INFORME SOBRE LAS CONDICIONES GEOLOGICAS DEL CIERRE
EN EL PROYECTO DE ENBALSE DE PASO PIEDRAS, RIO SAUCE-
GRANDE. - B. A. 1942

Buenos Aires, Septiembre 26 de 1942.

SONDEO N° 12

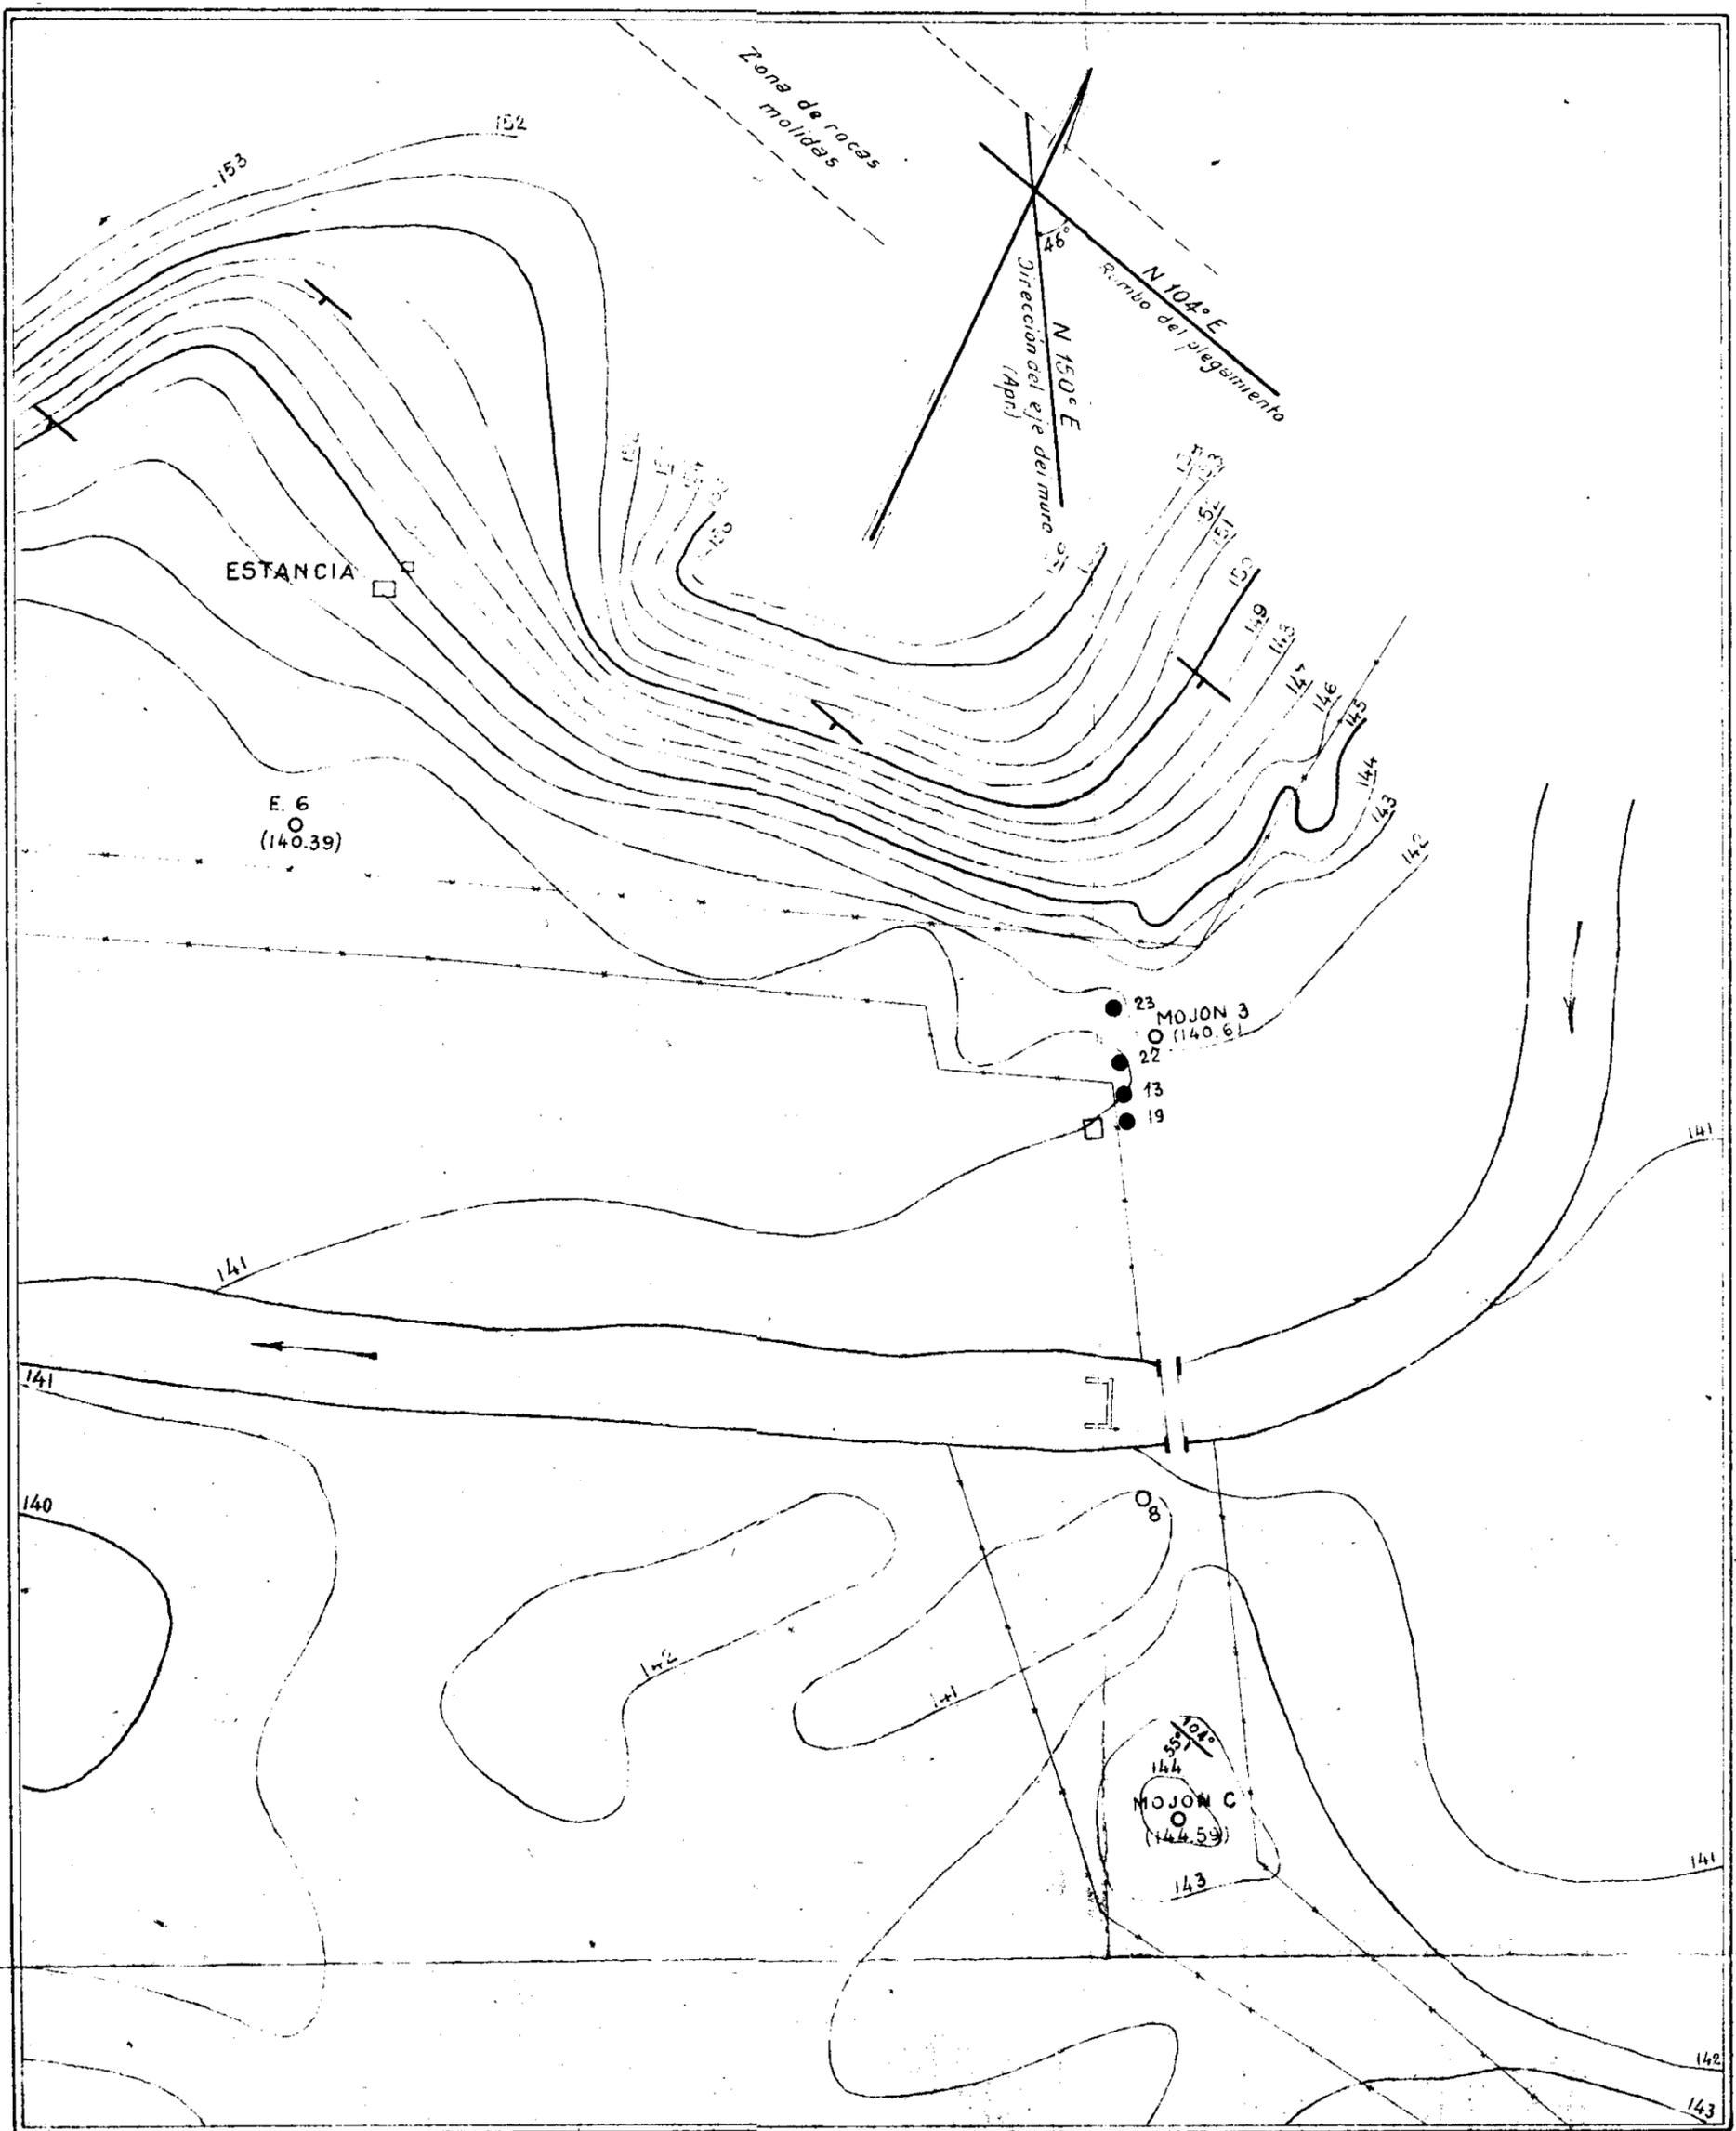
Es de hacer notar que también convendría encerrar la construcción de un velo o pantalla impermeable en los sedimentos modernos por debajo del arco proyectado ya que, de otra manera, las pérdidas serían considerables por debajo del dique, según se desprende de los ensayos efectuados en Puente Canessa en sedimentos de similares características.

Los sedimentos modernos son aquí, hablando en términos generales, algo más arenosos que en Puente Canessa, lo cual se explica por la mayor cercanía a las sierras. Esta característica facilitará la construcción del terraplén de tierra entre el bogote del Mojón C y la margen izquierda del río, el cual podrá asentarse directamente sobre los sedimentos aflorantes sin otro estape que el lógicamente necesario para emplazar la banquina.
